## Motor News

松下机电株式会社  
产业元器件事业部小型齿轮电机“新 G 系列”和 产业用无刷电机“MINAS-BL 系列”  
关于齿轮头附带螺丝规格变更的通知

变更前 (黑色氧化处理)	变更后 (电镀)

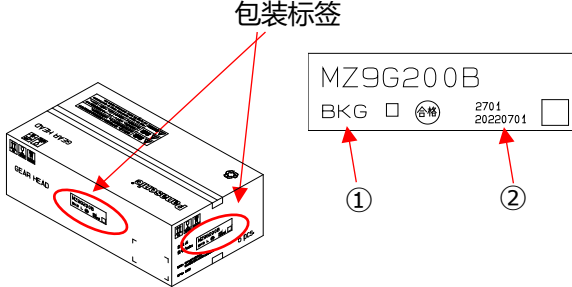
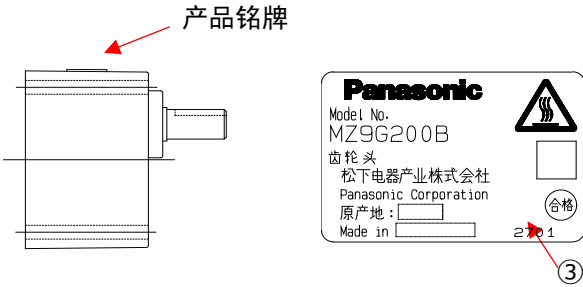
■ 变更内容：表面处理方式由黑色氧化处理变更为电镀（电镀锌+三价铬酸盐）。

深黑色	较浅的黑色

- 以照片的螺丝为例。  
(例) M6×20 mm
- 根据机型不同，大小以及螺丝的有效长度可能不同。  
※和螺丝一起附带的「螺母」、「垫圈」，一直都是电镀处理（电镀锌+三价铬酸盐）。
- 品质、性能、环境不会发生改变。
